### 仕様変更

熱開 2017-02

## 盤用換気扇(スタンダードタイプ、低騒音タイプ・ロースピード) □180mm ファン用フィンガーガードおよびリード線の変更

PF-185

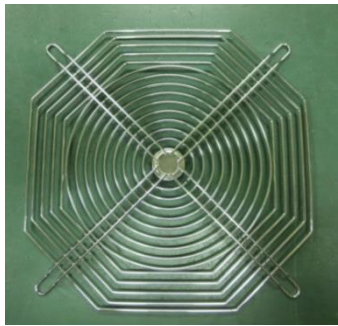
下記対象機種(□180mm ファン)の付属品フィンガーガードを、安全性向上のためコーナ部の形状を変更します。  
また、リード線の電線サイズを $0.75\text{mm}^2$ から $0.5\text{mm}^2$ へ変更します。

変更前		変更後	
フィンガーガード (付属品)		線径: 1.6mm ニッケルクロムめっき		・変更箇所 コーナ部 (形状変更により、 指の侵入を防止)
リード線		0.75mm <sup>2</sup>		0.5mm <sup>2</sup>
